大間原子力発電所審査資料	
資料番号	OM1-CA161-R01
提出年月日	2022年2月7日

敷地ごとに震源を特定して策定する地震動のうち内陸地殻内地震について

(コメント回答 その1)

電源開発株式会社

断層モデルを用いた手法による地震動評価結果【基本ケース 速度時刻歴波形】

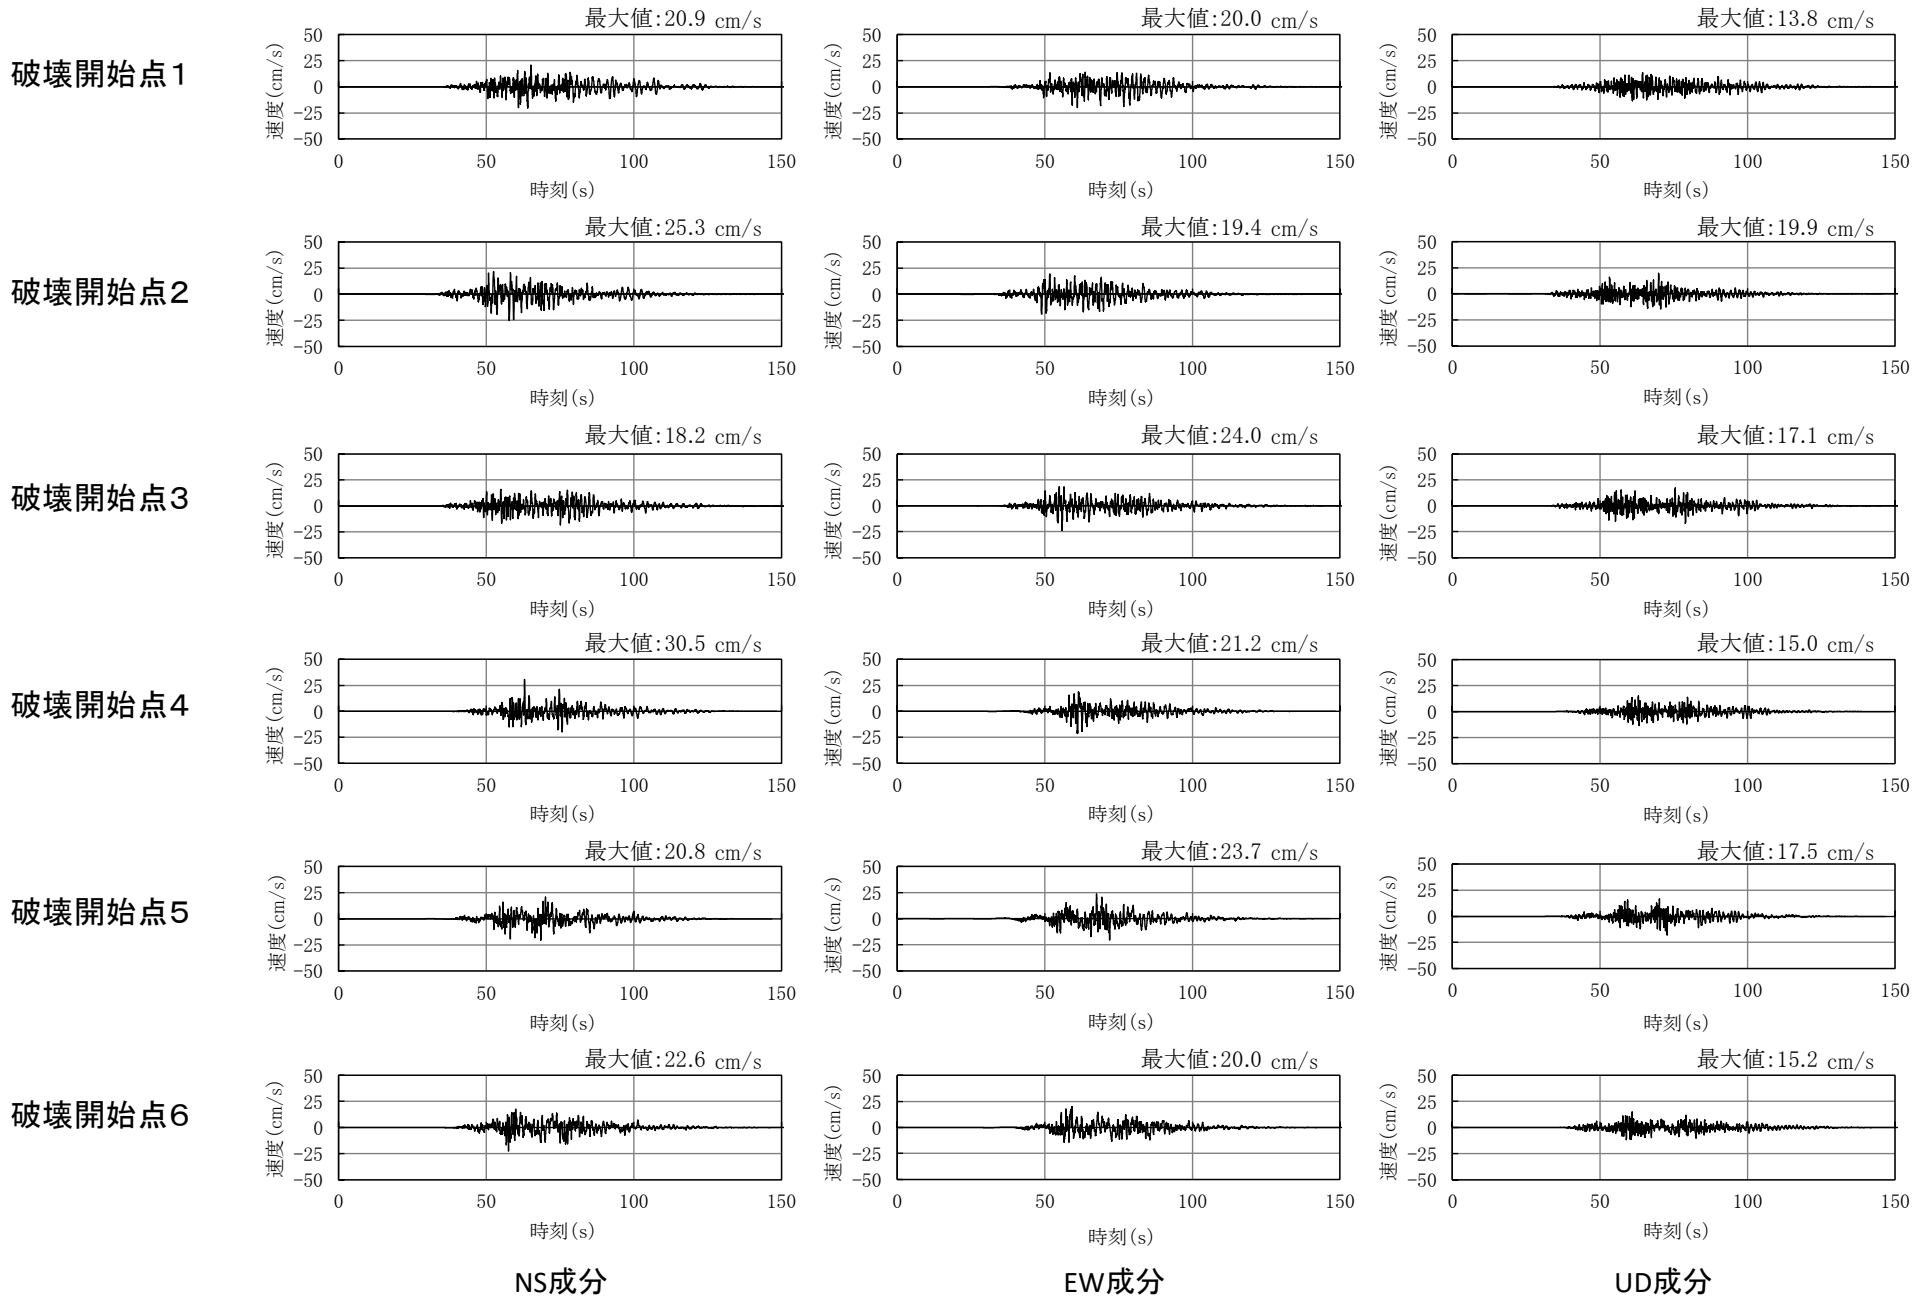
コメントNo.S4-8

断層モデルを用いた手法による地震動評価結果【断層傾斜角の不確かさケース 加速度時刻歴波形】

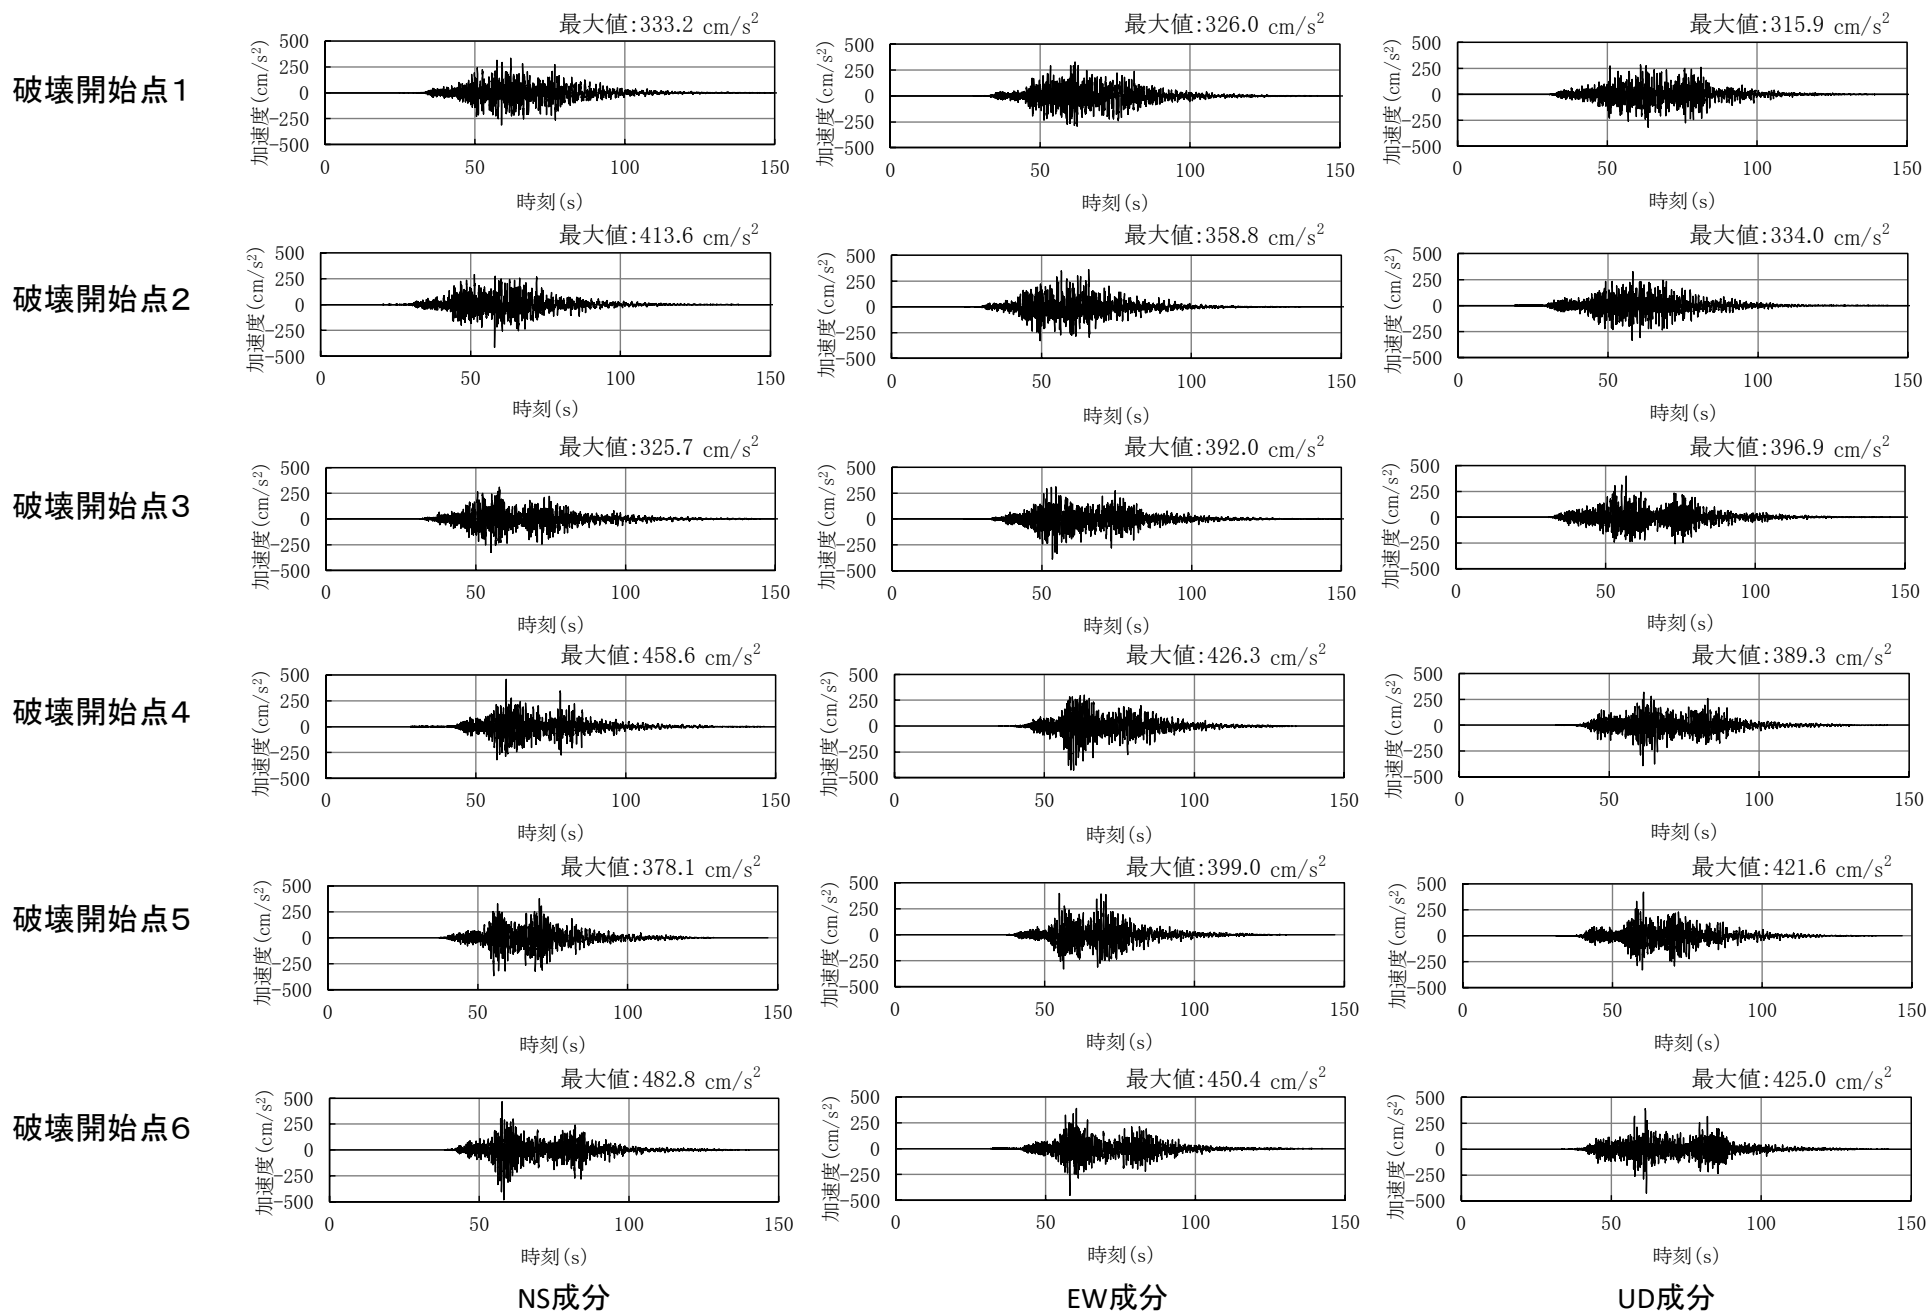
コメントNo.S4-8

断層モデルを用いた手法による地震動評価結果 【断層傾斜角の不確かさケース 速度時刻歴波形】

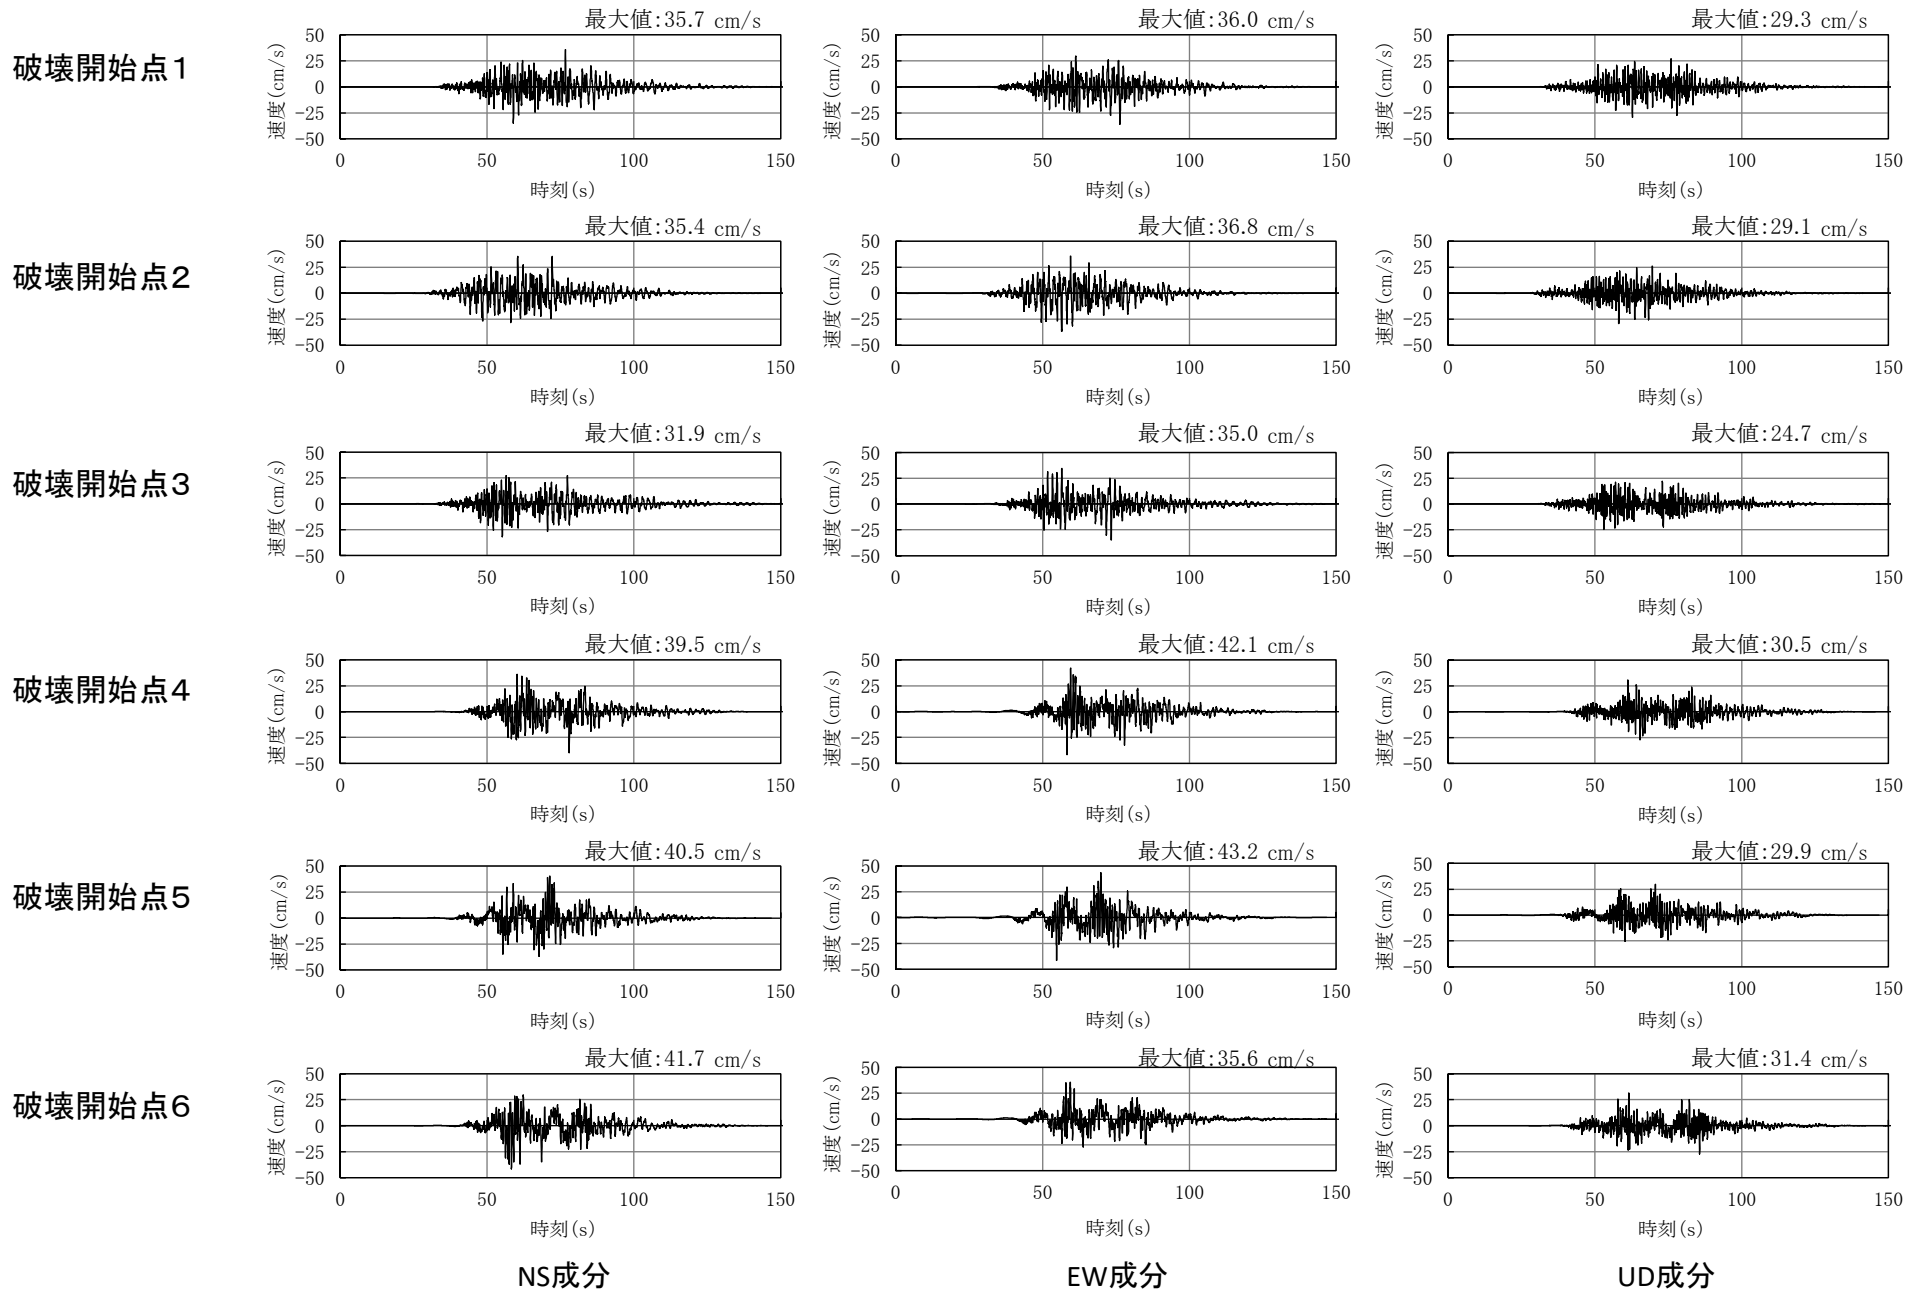
コメントNo.S4-8

断層モデルを用いた手法による地震動評価結果【短周期レベルの不確かさケース 加速度時刻歴波形】

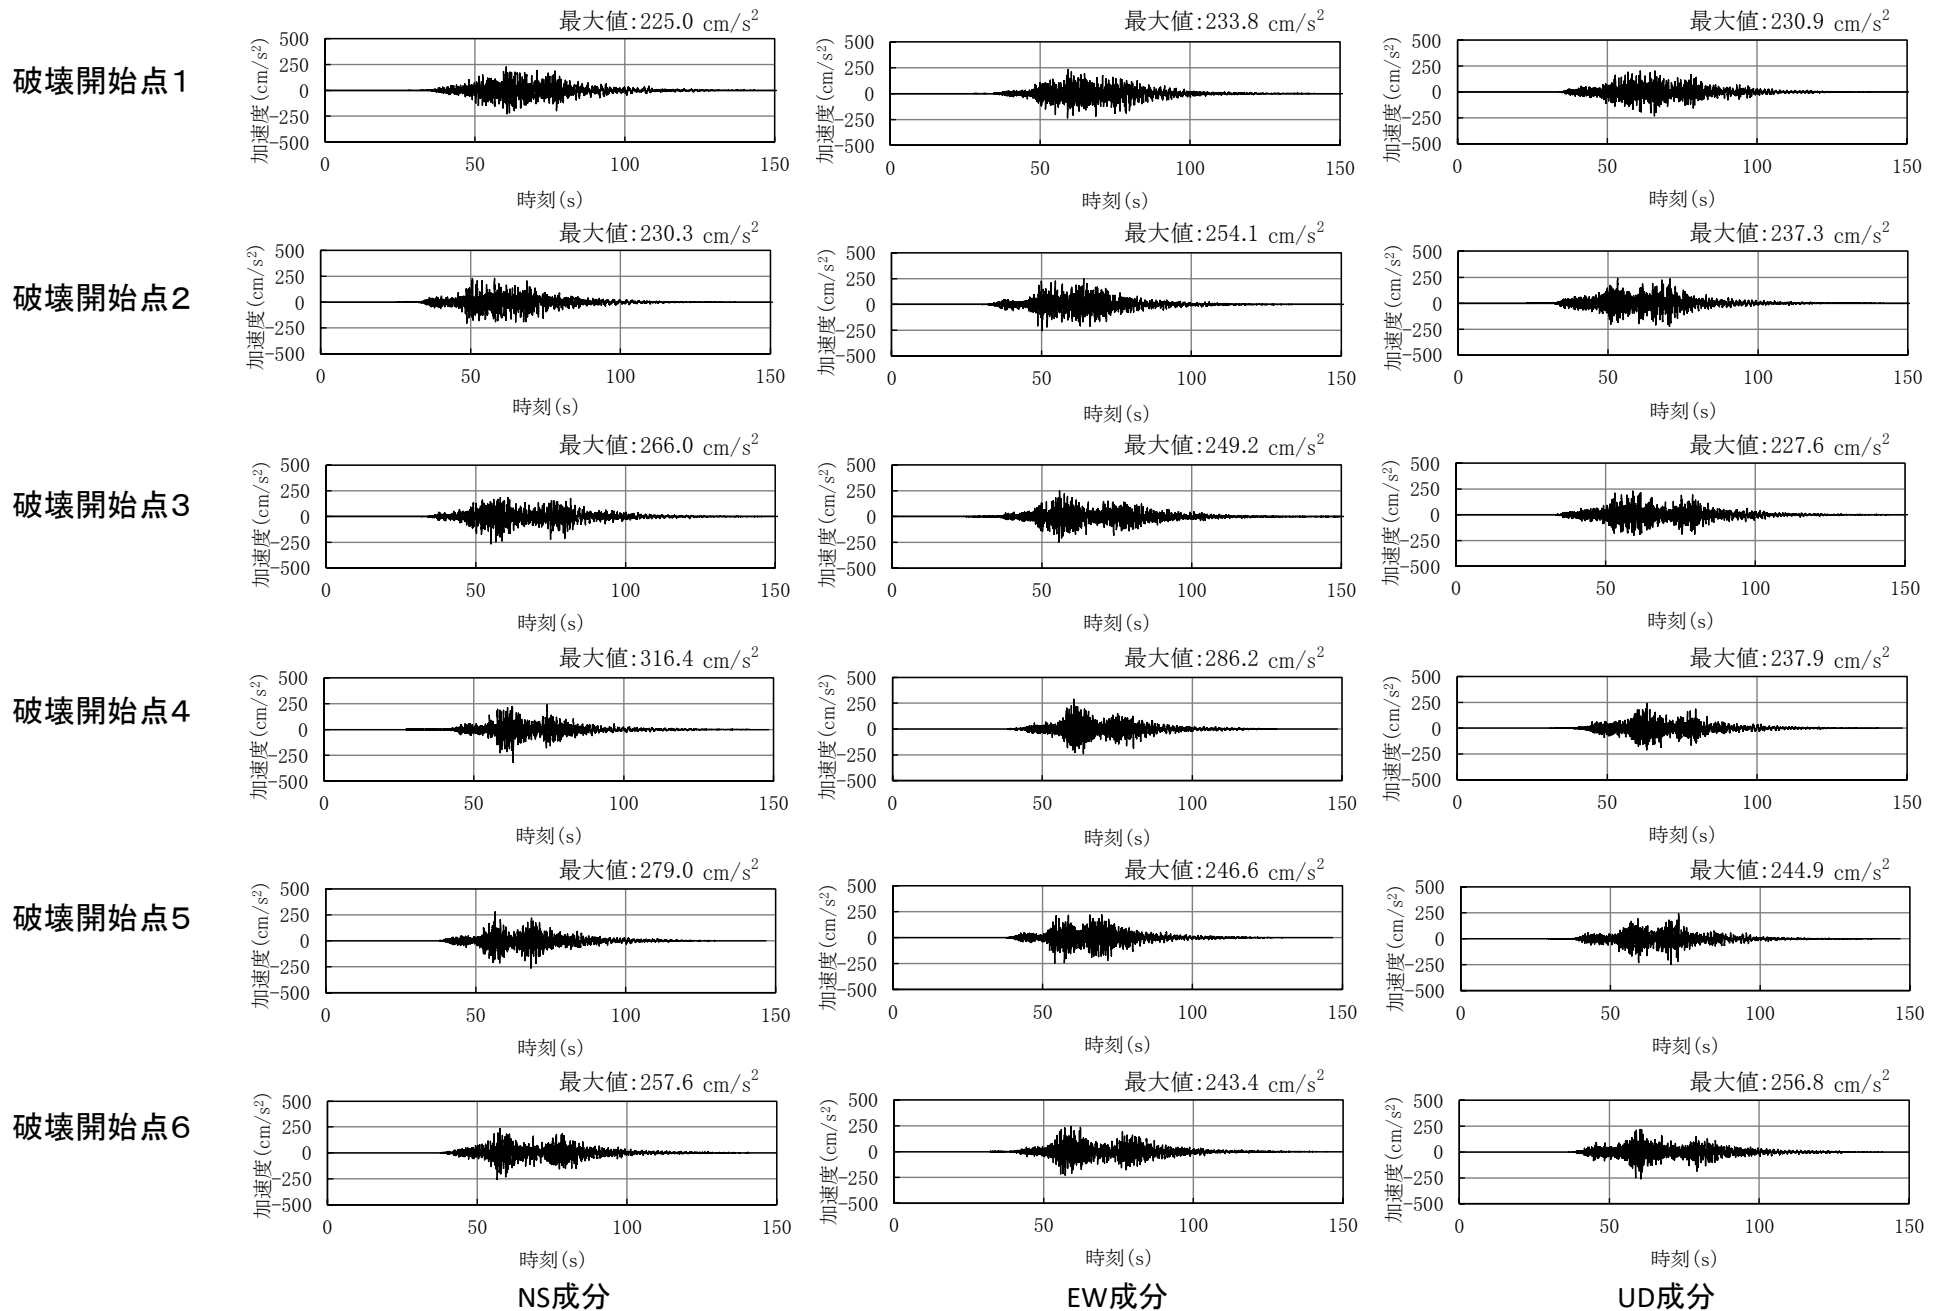
コメントNo.S4-8
